改善箇所説明図

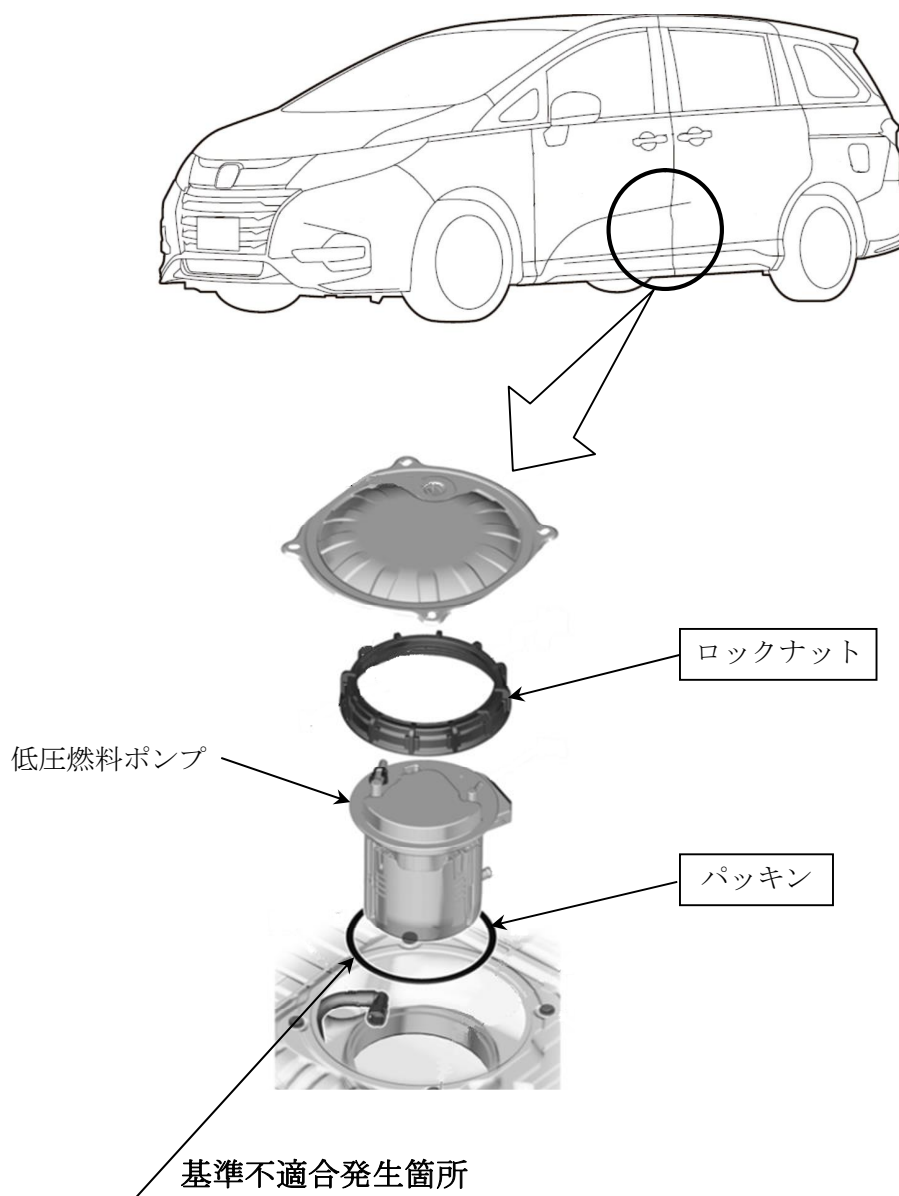
低圧燃料ポンプの改善措置において、改善措置部品の梱包作業が不適切なため、異品のパッキンを出荷したことがある。そのため、改善措置において異品のパッキンが組付けられ、燃料ポンプと燃料タンクのシール性が不足し、燃料満タン時に燃料が漏れるおそれがある。

全車両、低圧燃料ポンプのパッキンを正規品に交換し、周辺部品（ロックナット等）を新品と交換する。
